RENESAS TECHNICAL UPDATE

製品分類	MPU & MCU	発行番号	TN-RX*-A102A/J	Rev.	第1版
題名	RX62N グループ、RX621 グループ USB2.0 ホスト/ファンクションモジュール(USB)に関するマニュアルの誤記訂正		情報分類	技術情報	
適用製品	RX62N グループ、RX621 グループ	対象ロット等	関連資料	RX62N グループ、RX621 グループ ユーザーズマニュアル ハードウェア編 Rev.1.30 (R01UH0033JJ0130)	
		全ロット

RX62N グループ、RX621 グループ ユーザーズマニュアル ハードウェア編のUSB2.0 ホスト/ファンクションモジュール(USB)章において誤記がありましたので、以下のとおり訂正いたします。

図28.11 BRDY割り込み発生タイミング図

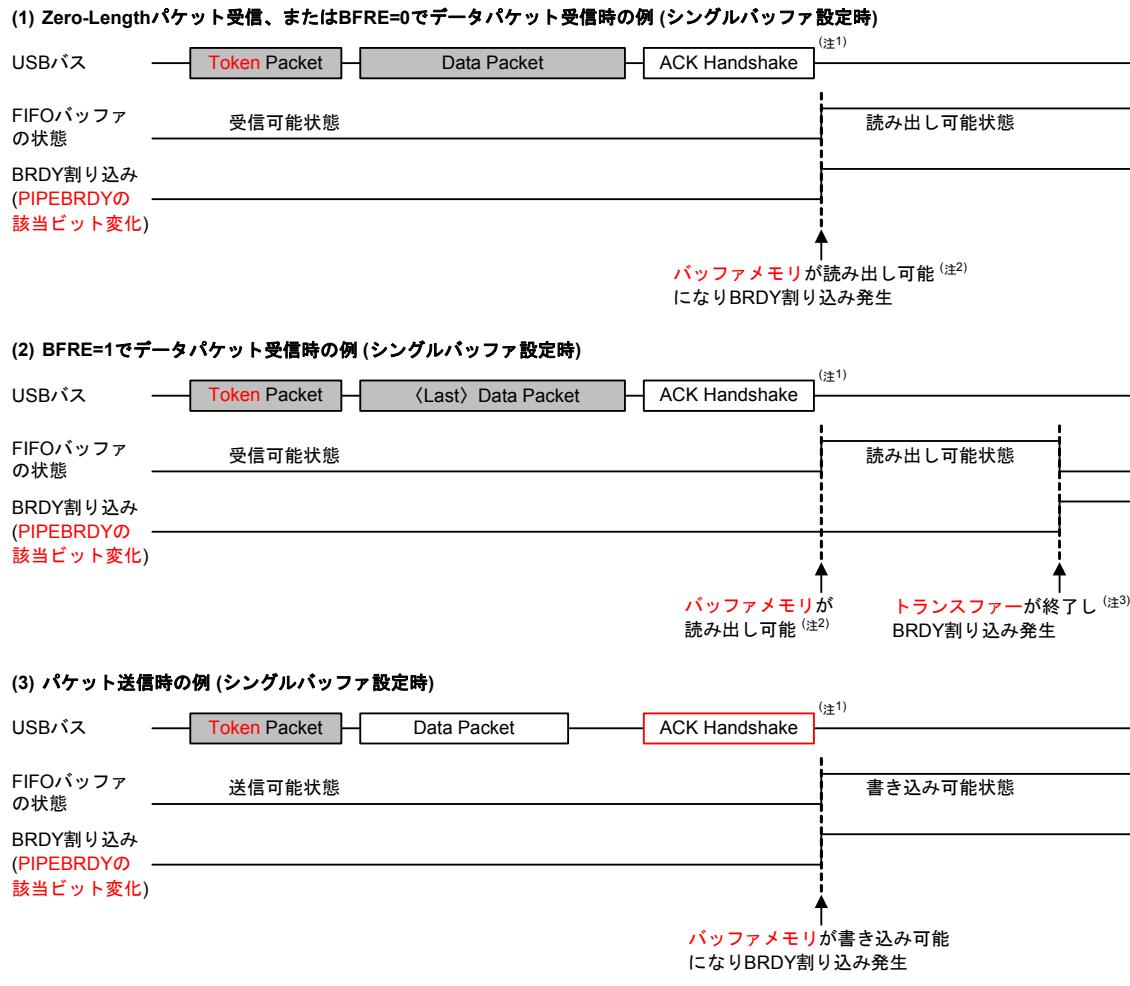
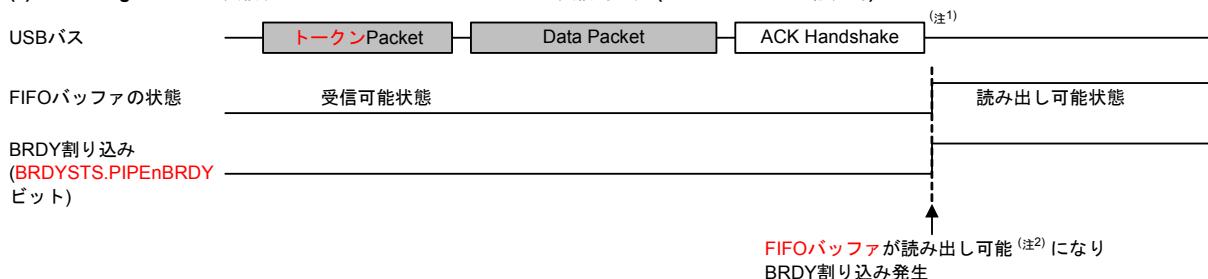
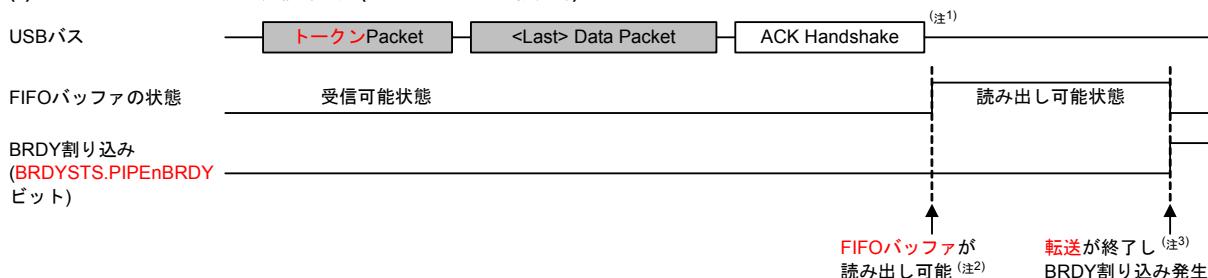
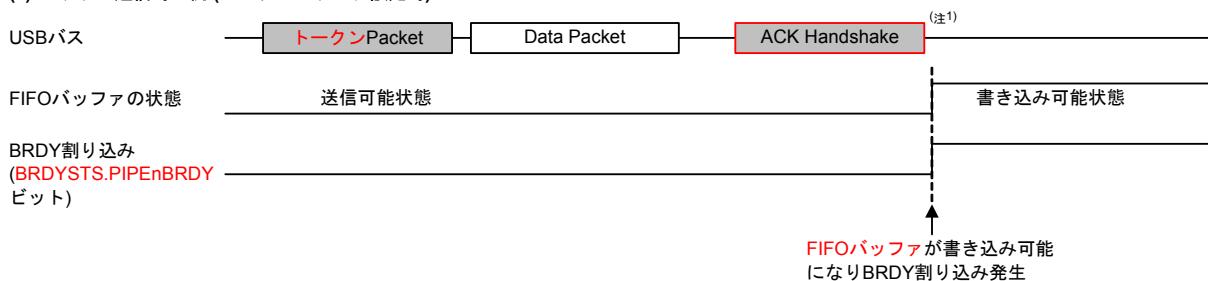
図28.11を以下のとおり訂正いたします。

【誤】

注1. アイソクロナス転送の場合はACK Handshakeは存在しません。

注2. FIFOバッファ読み出し可能になる条件は以下のとおりです。

未読み出しデータがCPU側バッファメモリに存在しない状態で1パケット受信が発生した。

注3. トランスマスター終了の条件は以下のとおりです。

- 注1. アイソクロナス転送の場合はACK Handshakeは存在しません。
- 注2. FIFOバッファが読み出し可能になる条件は以下のとおりです。
未読み出しデータがCPU側FIFOバッファに存在しない状態で1パケット受信が発生した。
- 注3. 転送終了の条件は以下のとおりです。
以下(1), (2)いずれかの受信が発生した時
(1) Zero-Lengthを含むショートパケット受信、または
(2) トランザクションカウンタ分のパケット受信

図28.12 NRDY割り込み発生タイミング図 (ファンクションコントローラ機能選択時)

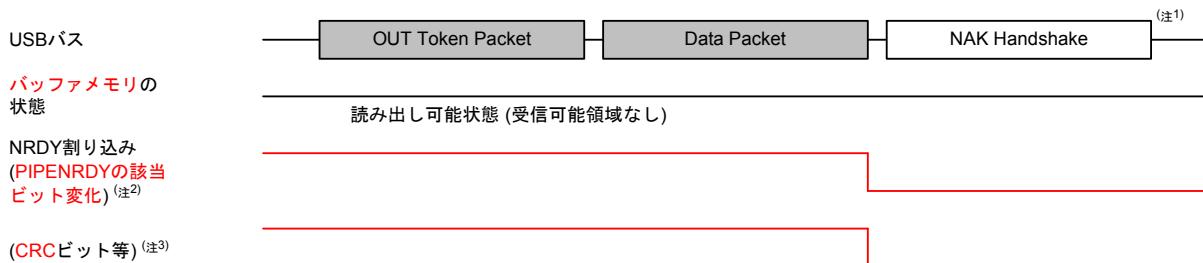
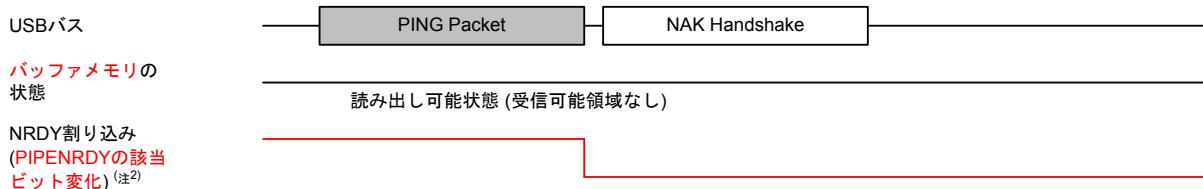
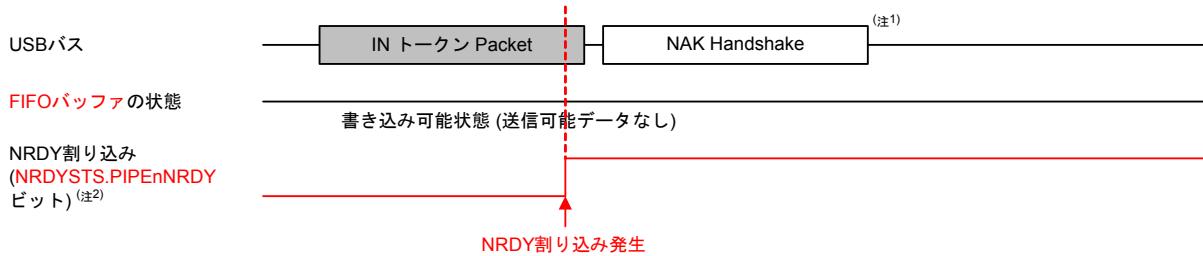
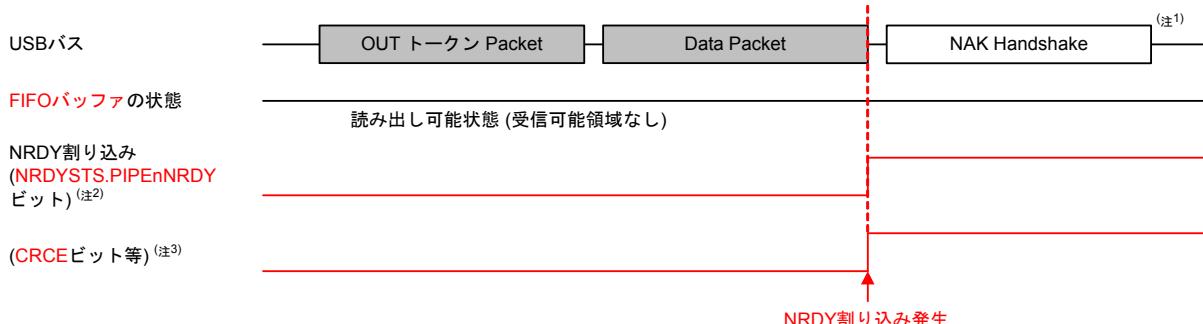
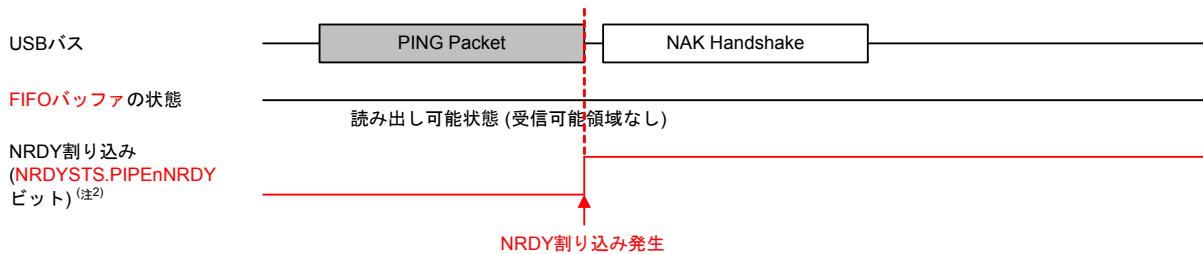
図28.12を以下のとおり訂正いたします。

注1. Isochronous転送の場合はHandshakeは存在しません。

注2. 当該PipeのPIDビットを“1”に設定している場合のみPIPENRDYビットは“1”に変化します。

注3. 当該Pipeの転送タイプがIsochronous転送の場合のときのみCRCビット、OVRNビットが変化します。

注1. アイソクロナス転送の場合はHandshakeは存在しません。

注2. PIPEnCTR.PID[1:0]ビットを“01b”(BUF応答)に設定している場合のみPIPEnNRDYビットは“1”に変化します。

注3. 当該Pipeの転送タイプがアイソクロナス転送の場合のみCRCEビット、OVRNビットが変化します。

図28.13 ファンクションコントローラ機能選択時のBEMP割り込み発生タイミング図

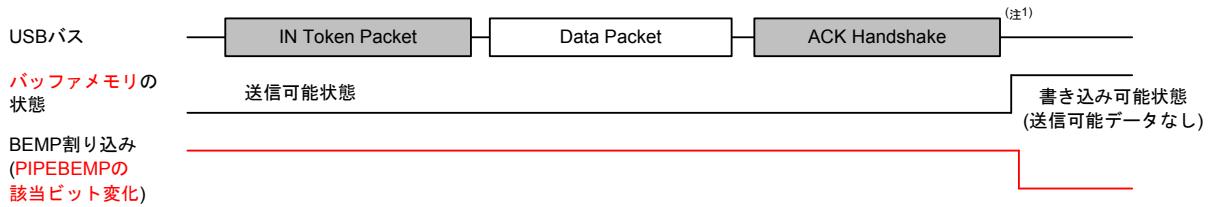
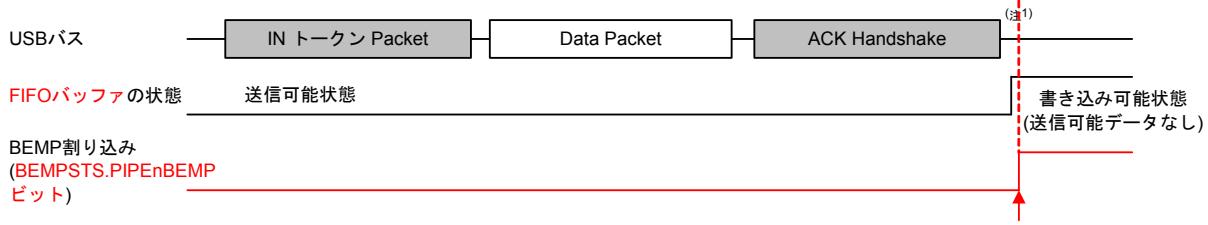
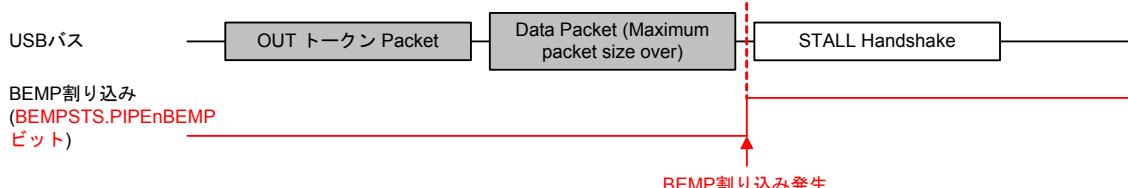
図28.13を以下のとおり訂正いたします。

注1. Isochronous転送の場合はHandshakeは存在しません。

注1. アイソクロナス転送の場合はHandshakeは存在しません。

図28.18 IITV = 0 の場合のフレームとトークン受信期待有無の関係

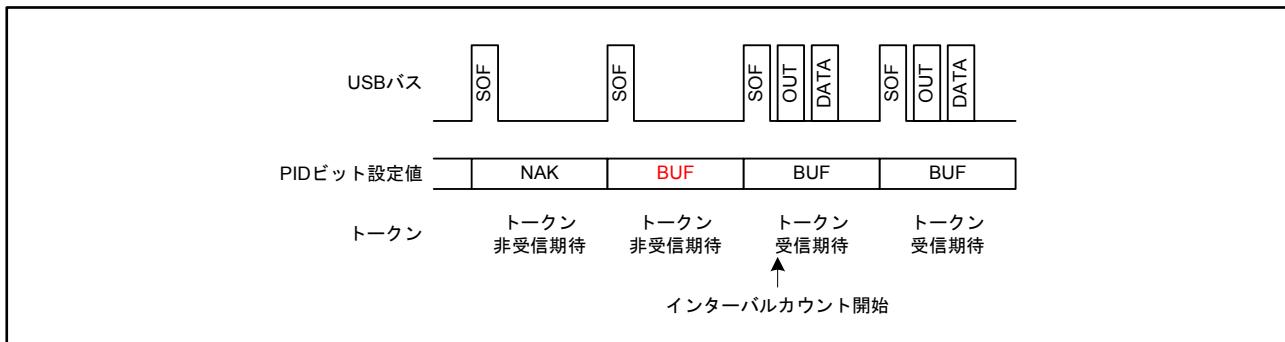
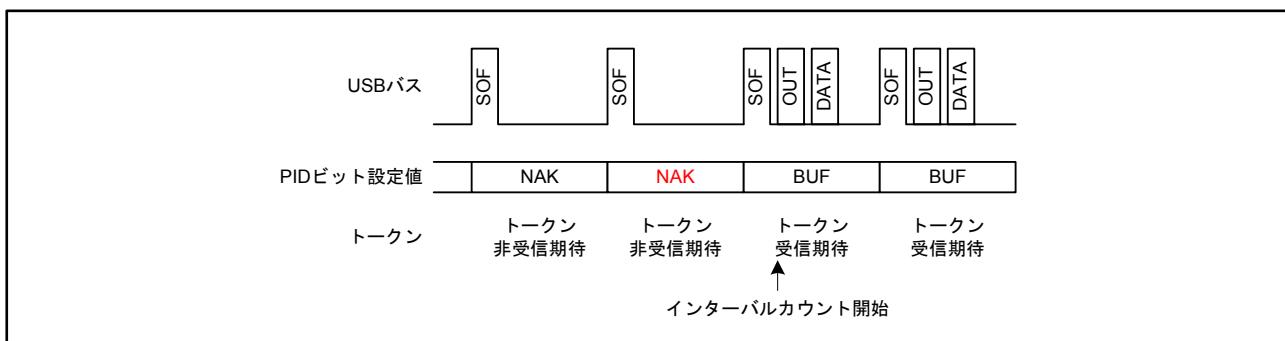
28.3.9.3 (3) の「IITV=“0”のとき」の説明文と図28.18を以下のとおり訂正いたします。

- IITV=“0”的とき：選択パイプのPIDビットをBUFに変更した次のフレームからインターバルカウントを開始します。

- IITV = 0 の場合

選択パイプのPID[1:0]ビットをBUFに変更した時点でインターバルのカウントを開始します。
